## Errata OVI40 UI V1.8 Batch 1 Bausatz

☞ Möglicher Kurzschluß (photo DF9EH)

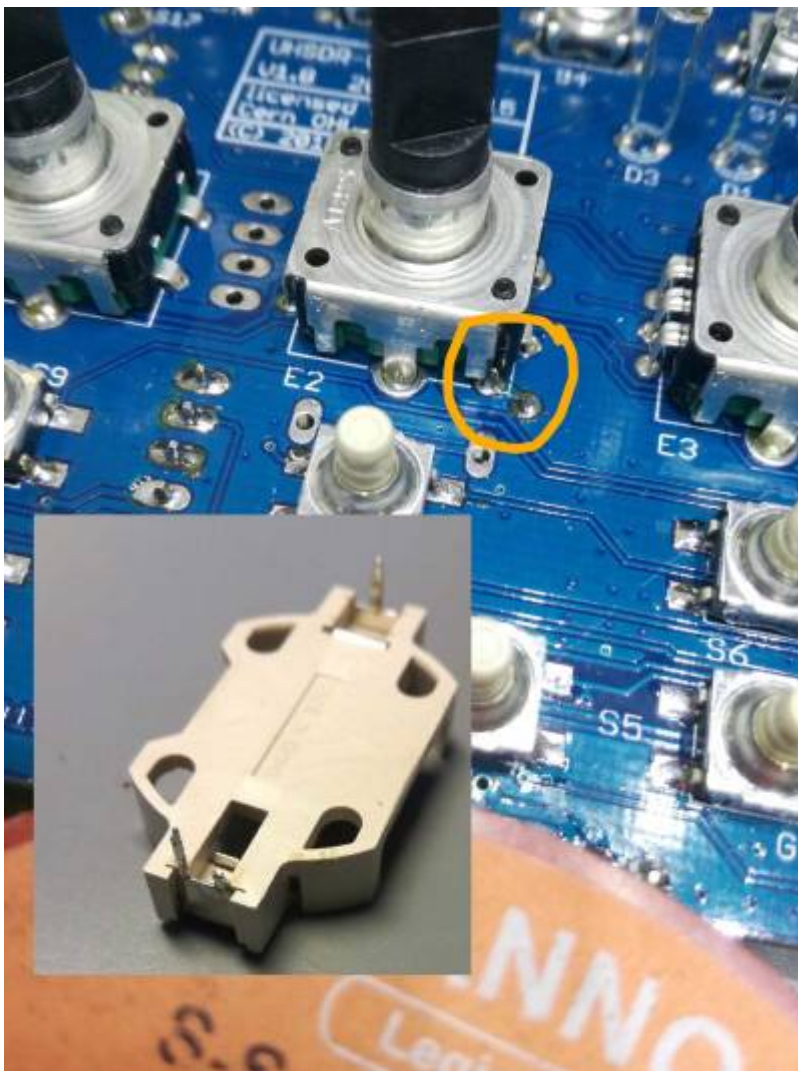
- Mini-USB socket J11 ist "Type A" aber "Type B" ist richtig, es liegt also das falsche Bauteil bei. Korrektes Teil beschaffen, z.B. Buerklin 72F2280
- CR2032 holder, bei dem Batteriehalter muß unbedingt vor dem einlöten einer der +Anschlüsse gekürzt/abgeschnitten werden
